ECE/TRADE/C/WP.7/GE.11/2009/4
6 March 2009

ПРОЕКТ НОВОГО СТАНДАРТА ЕЭК ООН НА ТЕЛЯТИНУ – ТУШИ И ОТРУБЫ

Записка секретариата*

Рис. 1

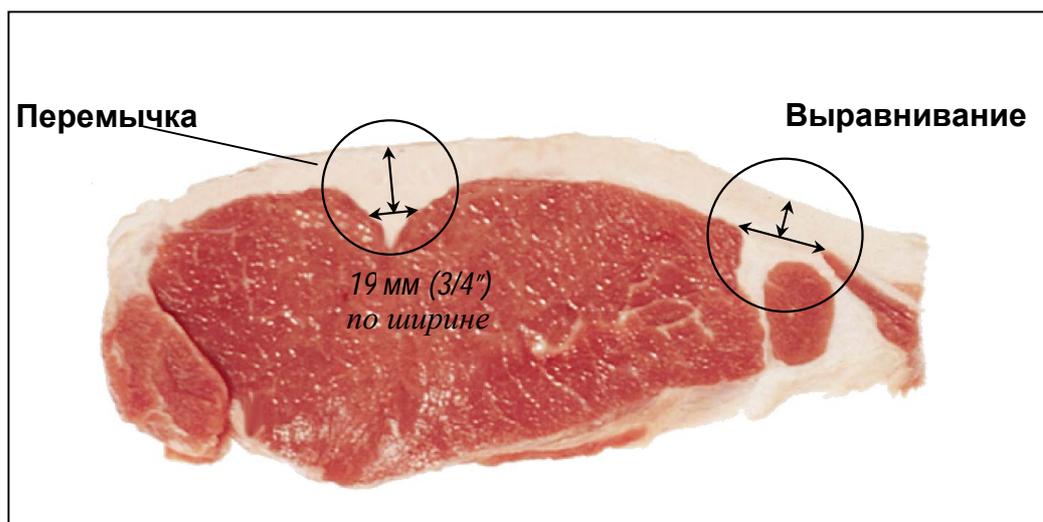
Рис. 1 - Изменить цвет мяса на цвет, характерный для телятины
